Nábřeží řeky Svatky - Realizace protipovodňových opatření
města Brna – etapy VII a VIII (ORG 5344)

ZMĚNOVÝ LIST

ZL 70

- ZM 088 Napojení břehu a nábřežních zdí u lávky CTP

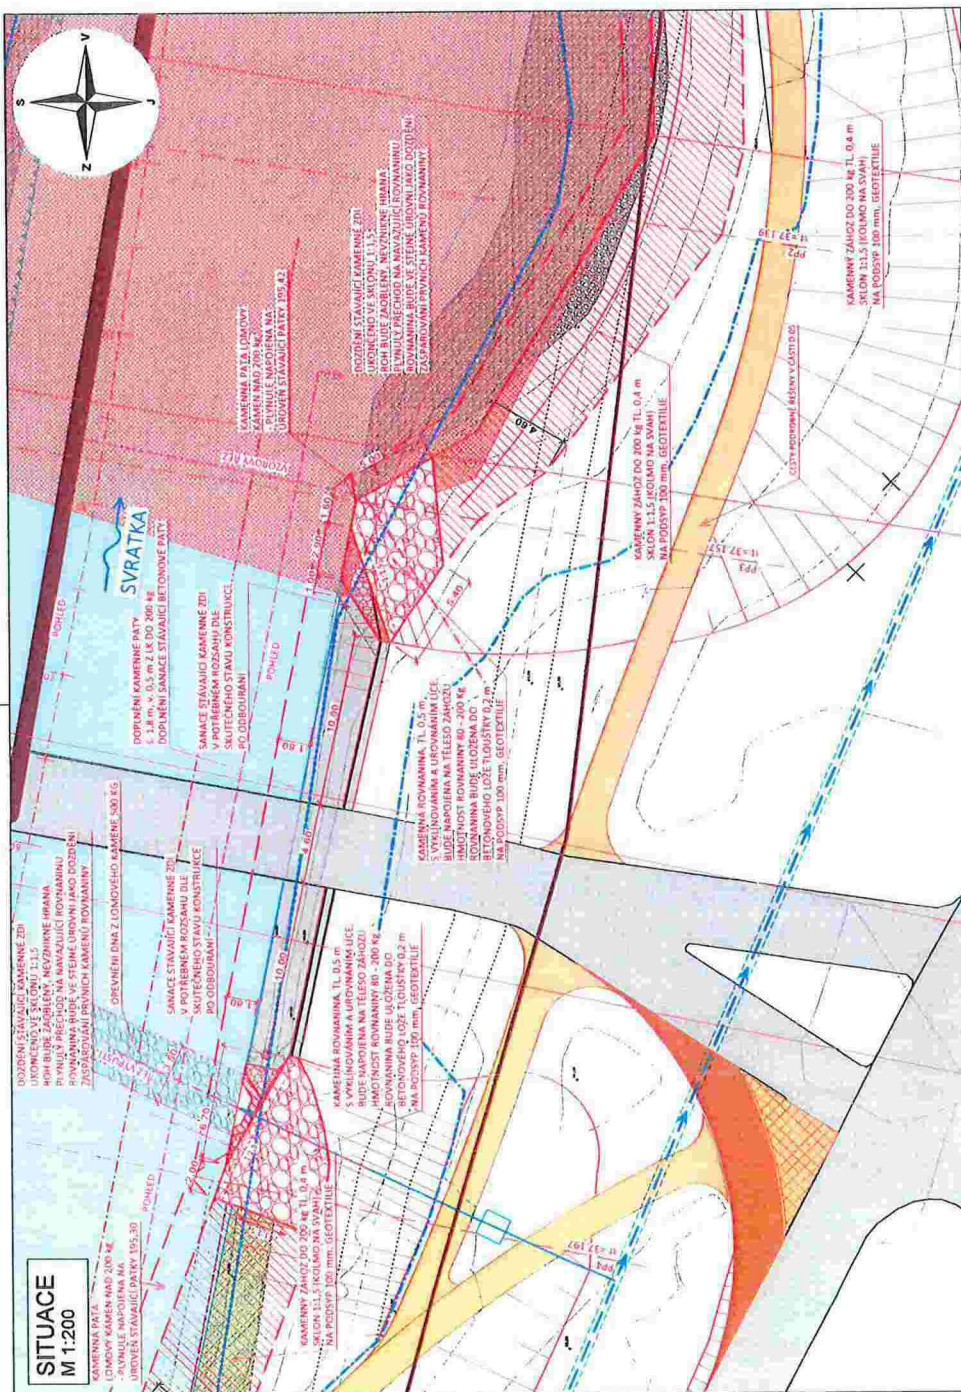
Dozdění stávající zdi bude provedeno do vzdálenosti min 10 m v úrovni římsy zdi (od lávky v obou směrech). Délka dozdění v patě zdi je cca 6,7 m proti proudu a 2,9 m po proudu. Hrana dozdění bude provedena dle prostorových možností a velikosti zdícího kamene jako plynulá s tvarem oblouku tak, aby při vyšších stavech vody nevznikaly nadměrné turbulence. Stávající římsa bude v případě nevyhovujícího stavu dobetonována. Prostor za zídou bude doplněn o odvodňovací betonový žlab, aby nedocházelo ke vsakování povrchové vody za teď. Žlab bude tvořen betonovými žlabovkami usazenými do betonového lože, délka žlabu bude 11,60 m (na obě strany) a ve sklonu min 1,0 % směrem od lávky do koryta. Na dozděný oblý roh zdi bude navazovat ve stejné úrovni kamenná rovnanina. Ta bude provedena v tloušťce 0,5 m z lomového kamene hmotnosti 80 - 200 kg. Równanina bude mít vyklínované spáry, urovnaný

líc a pod dokončení bude spáry prosypány vhodným štěrkem. Rovnanina bude uložena do betonového lože tloušťky 0,2 m pro zvýšení stability a odolnosti. Konstrukce bude provedena na podsyp tloušťky 0,1 m, pod kterým bude kotvena geotextílie proti vyplavování podloží. Rovnanina bude mít tvar zborcené plochy a bude přecházet ze sklonu dozděného rohu zdi na navržený navazující zához z lomového kamene ve sklonu 1:1,5. Délka konvexního (prohnutý dovnitř) oblouku rovnaniny v úrovni paty dozdění zdi ve směru proti proudu je min. 2 m. Délka konkávního oblouku rovnaniny v úrovni paty ve směru po proudu je celkem min. 6,6 m.

SITUACE
M 1:200

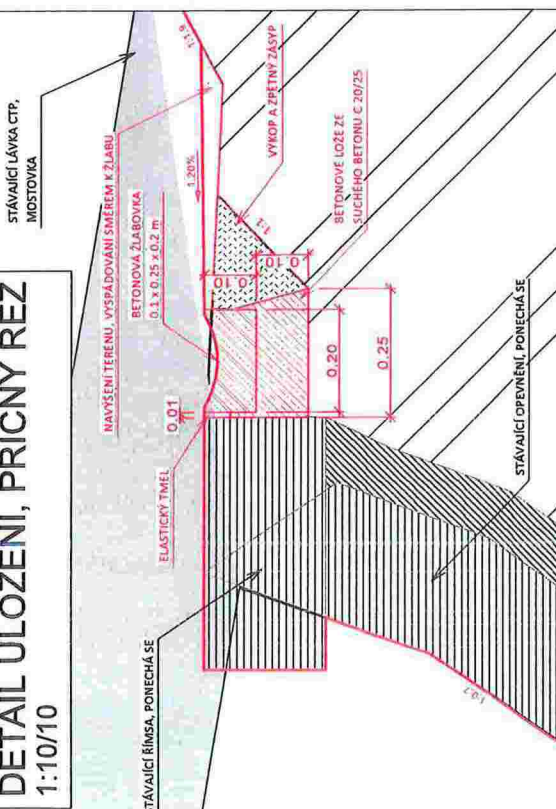
SANACE STÁVAJÍCÍ KAMENNÉ ZDI
V POTŘEBNÉM ROZSAHU DLE
SKUTEČNÉHO STAVU KONSTRUKCE
PO ODBOURÁNÍ

DOZDĚNÍ STÁVAJÍCÍ KAMENNÉ ZDI
UKONČENO VE SKLONU 1:1.5

DOPLNĚNÍ ODVODNĚNÍ POVRCHOVÉ VODY
ZA STÁVAJÍCÍ ŘÍMSOU
ŽLABOVKA MALÁ, 0,2 x 0,25 x 0,1 m
DĚLKA 11,60 m, SKLON 1%, 47 KS

DOZDĚNÍ STÁVAJÍCÍ KAMENNÉ ZDI
UKONČENO VE SKLONU 1:1.5

DOZDĚNÍ ZADBLÉHO ROHU

KAMENNÁ ROVNANINA, KTERÁ BUDE
NAPŮJENA NA TĚLESO ZÁHOZU
